# 東海低レベル放射性廃棄物埋設事業所 第二種廃棄物埋設施設の位置、構造及び 設備の基準に関する規則 への適合性について (概要)

2022年 9月 28日

日本原子力発電株式会社

### 3. 主な指摘事項と対応状況

第5-1図 数値シミュレーション結果

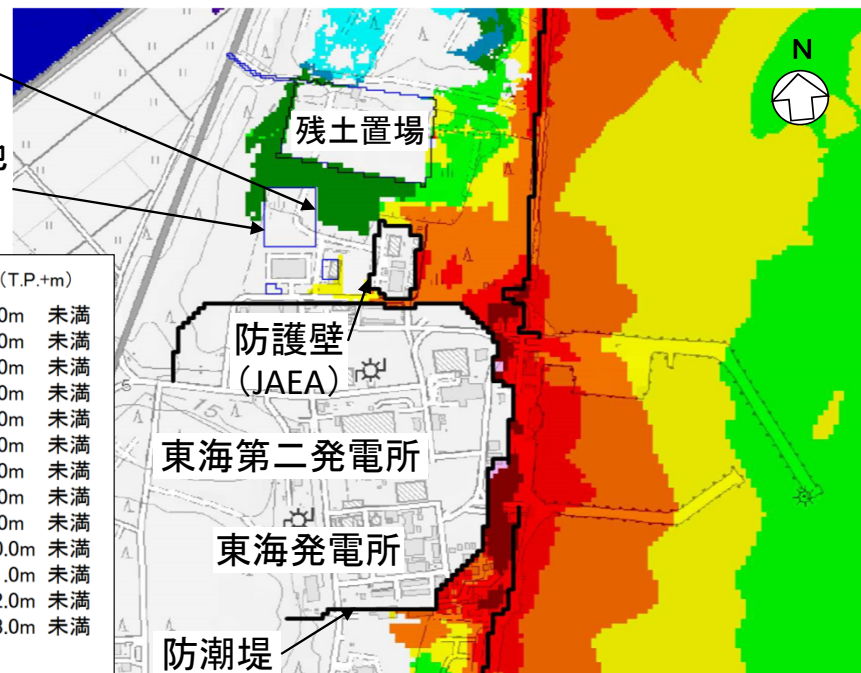
主な指摘事項		対応状況
審査会合 (開催日)	コメント要旨	
第231回 (H30.2.27)	<p>平均放射能濃度を出す際に、含有放射能や物量の異なる金属とコンクリートを一緒にして平均することの妥当性を説明すること。</p> <p>建設居住シナリオは、掘り返す場所の放射能濃度によって保守性／非保守性が変わってくる。金属とコンクリートを分けて考える必要がないことを説明すること。</p>	「スライド25 第十三条 廃棄物埋設地 第1項 第四号(放射能量の設定変更)」 金属類とコンクリート類は分けて評価。
第241回 (H30.7.31)	許可基準規則では、影響の最も大きい津波を想定することを求めているので、茨城県の実施したシミュレーション結果のうち、最も影響の大きいと思われるL2津波を設定すべき。	「スライド10 第五条 津波による損傷の防止」 L2津波で設定し、評価を実施。
第256回 (H31.1.22)	井戸水飲用摂取の評価について、埋設施設からの核種の漏出が瞬時放出という非保守的な設定になっているので、シナリオにあった保守性の考え方を検討して、評価を見直すこと。	「スライド28 第十三条 廃棄物埋設地 第1項 第四号(自然事象シナリオの評価)」 将来の人間活動については「現在の生活様式」を考慮して設定し、井戸水飲用は被ばく経路として考慮しない。

- 既往知見を踏まえた津波の評価を実施した結果、廃棄物埋設施設の周辺に到達する**遡上波は最大で T.P.+5.7 m** (第5-1図参照)となった※。
- 遡上波は廃棄物埋設施設の外周に存在する**法面に到達するが、廃棄物埋設地の設置高さは、遡上波の到達高さに対して約2m高く、廃棄物埋設地には到達しない** (第5-1図参照)ことから、廃棄物埋設地の安全機能に直接影響を及ぼすおそれはない。
- 念のための対策として、遡上波によって廃棄物埋設施設の法面が大きく損傷しないように、遡上波が到達すると予想される**法面に対してセメント改良土による補強**を行うとともに、**法面直下を地盤改良**することで津波に対する安定性を確保する (第5-2図参照)。

第13-2図 廃棄物埋設地断面図(設計変更後)

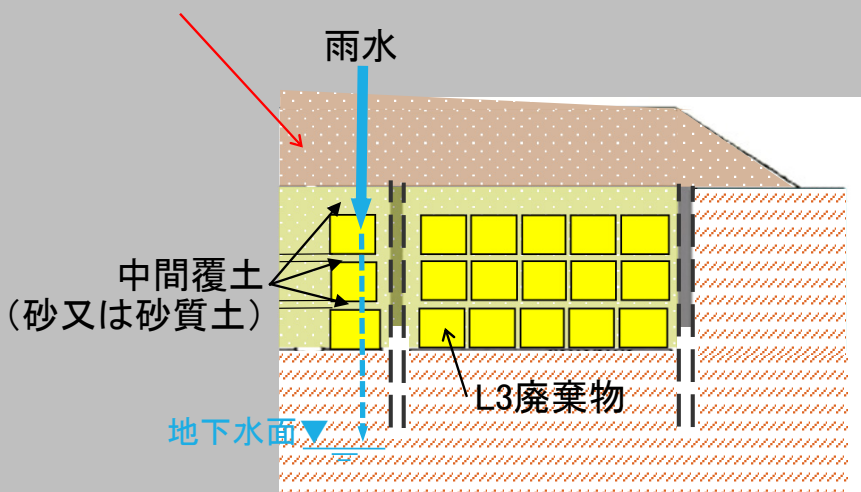
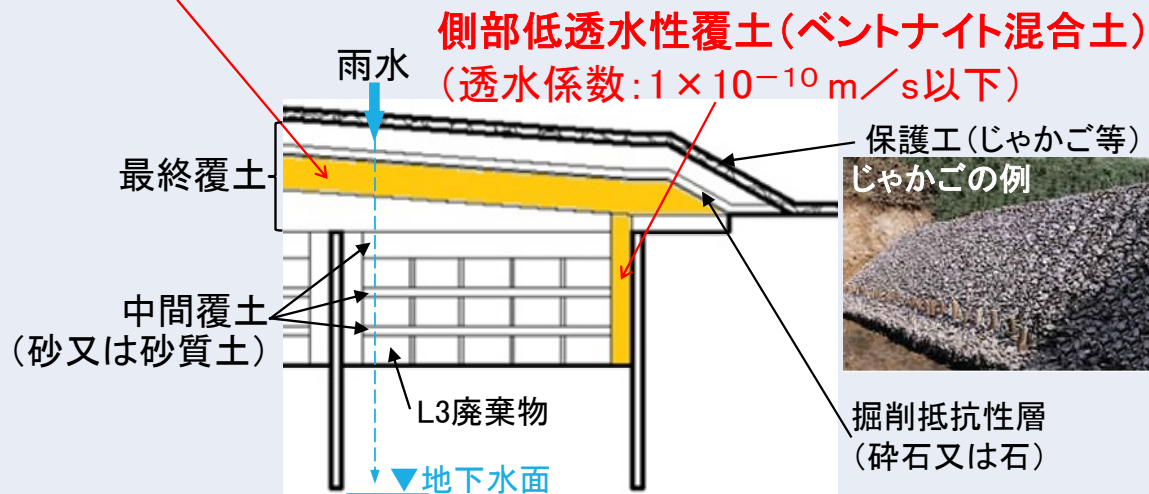
## 第二種埋設許可基準規則※改正後

- 表面を土砂等で覆う等により雨水及び地下水の浸入を十分に抑制し、廃棄物埋設地の外への放射性物質の漏出を低減する機能を有することを要求。
- 覆土性能については、「ピット処分の外周仕切設備ほどの要求はしないものの、海外の類似の放射性物質の処分場や、国内の産業廃棄物処分場の性能(覆土厚さ50cm以上、透水係数 $10^{-8}m/s$ 以下)に比べて遜色のないものとするのが適当。」との考えが示された。

### 低透水性土層(ベントナイト混合土)

(透水係数: $1 \times 10^{-10} m/s$ 以下)

地下水位等高線図

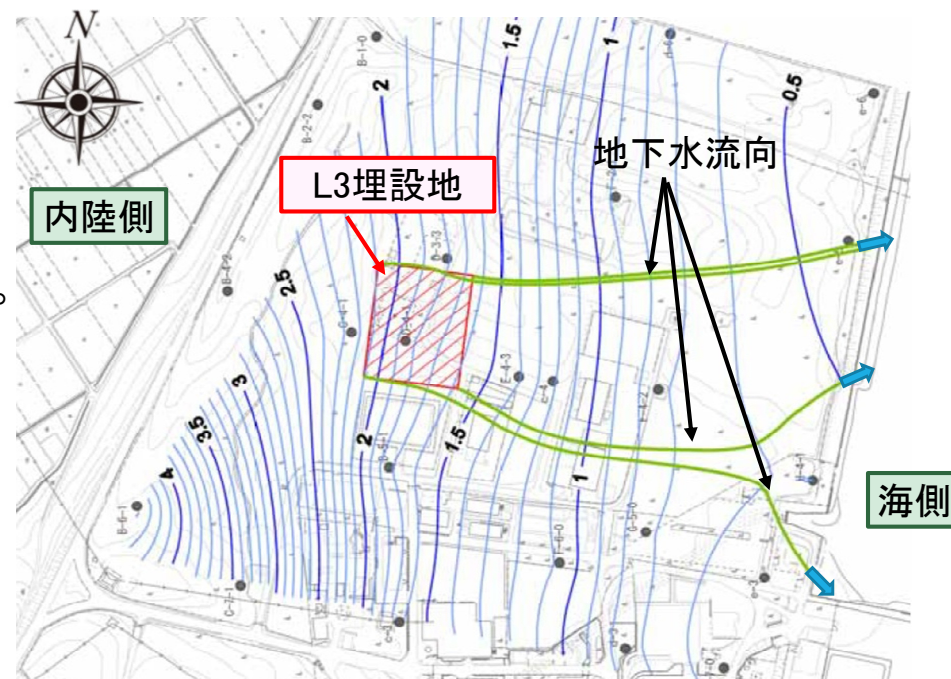
## 規制庁殿の指摘

- 地下水は水位観測結果に基づき定常的に海側に流動しているとの説明を受けたが、土質の透水係数, 降雨観測値, 地質構造, マスバランス等を踏まえた総合的な水理場として, 100%海側に流動していることを証明するか, 又は海側以外(内陸側)に流出した場合の評価を実施し線量基準を満たすことを説明すること。

## 対応状況

- ✓ 地下水は定常的にL3埋設地から海側に流れていることが, 10年以上継続している地下水位観測データに基づき証明されており, 内陸側に流出することはないと考えている。
- ✓ 規制庁殿の指摘を踏まえ, その説明性向上の観点から, 3次元地下水流動解析を実施し, 地下水は海側へしか流れないことを確認。
  - 第二種埋設許可基準規則第十三条  
補足説明資料1 地質環境等の状態設定  
添付資料1 水理で説明。
- ✓ 仮に内陸側に移行した場合を想定した評価も参考までに実施。
  - 第二種埋設許可基準規則第十三条  
補足説明資料2 生活環境の状態設定で説明。
